VYSVĚTLENÍ A ZMĚNA ZADÁVACÍ DOKUMENTACE Č. 8
K VEŘEJNÉ ZAKÁZCE

NÁSTAVBA OBJEKTU SÍDLA SPOL. BRNĚNSKÉ KOMUNIKACE
A.S., BRNO – ŠTÝŘICE, KATASTRÁLNÍ ÚZEMÍ: ŠTÝŘICE
[610186], PARCELNÍ ČÍSLO: 207/8 III.

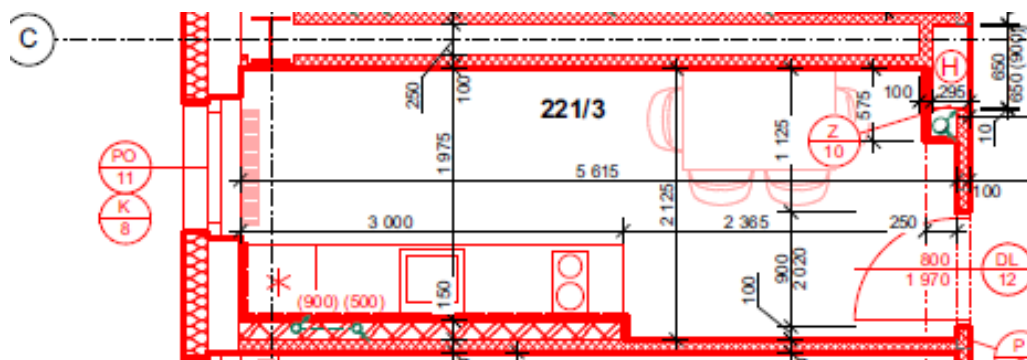
V soupisu prací jsme nenašli položky pro montáž a dodávku keramického obkladu v 1NP v místnostech 137 Výdejna jídla + 138 Mycí místnost. V těchto místnostech má být obklad do výšky 2,95 m

137	VÝDEJNA JÍDLA	41,04	podlaha S12	ker. obklad v = 2 950 mm, štuk omítka, štuk, s.v. = 2 950 mm
138	MYCÍ MÍSTNOST	10,00	podlaha S12	ker. obklad v = 2 950 mm, štuk omítka, štuk, s.v. = 2 950 mm

Zadavatel sděluje, že upravil příslušné položky výkazu výměr (doplněno do položky „Obklad vnitřní stěn keramický“).
